STUDER

MODIFIKATIONEN A810

MODIFICATIONS A810

SI 91/85 d/e

A810 Conversion of remote sockets
 from springlock to screw-lock or vice
 versa.

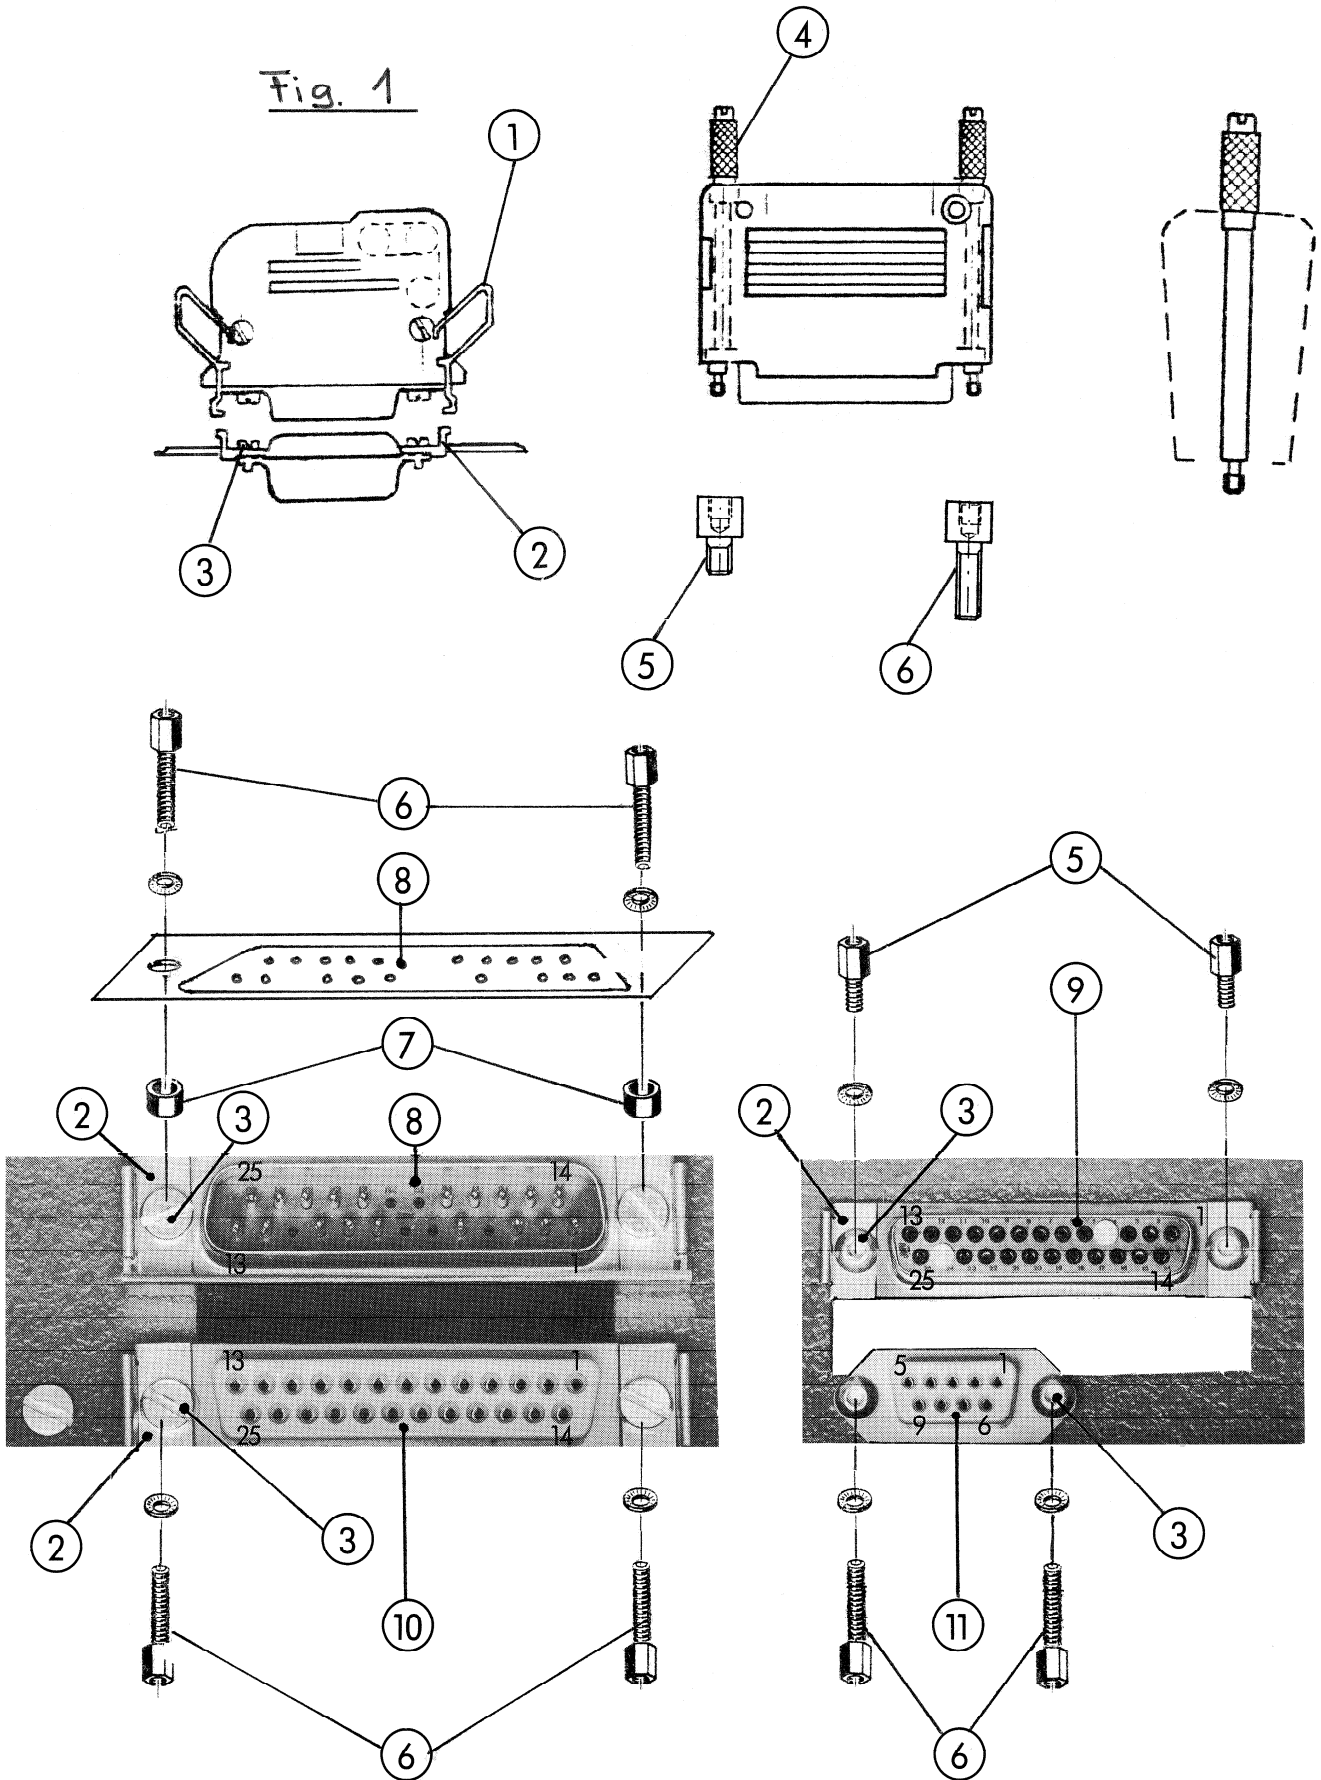
These modified locking devices may now cause problems if a remote control or a VU-meter panel is to be connected at a later date. For this reason, the accessories supplied with each recorder contain modification kit 1.810.071.00 which allows to convert the remote control sockets on the tape recorder to either the screw-lock or to the spring-lock version.

- Remove the two screws ② and the two locking hooks ③ .
- Install the bushsocket with the locking thread bolt ⑤ or ⑥

For the modification to spring locking, refer to Fig. ① on page 46
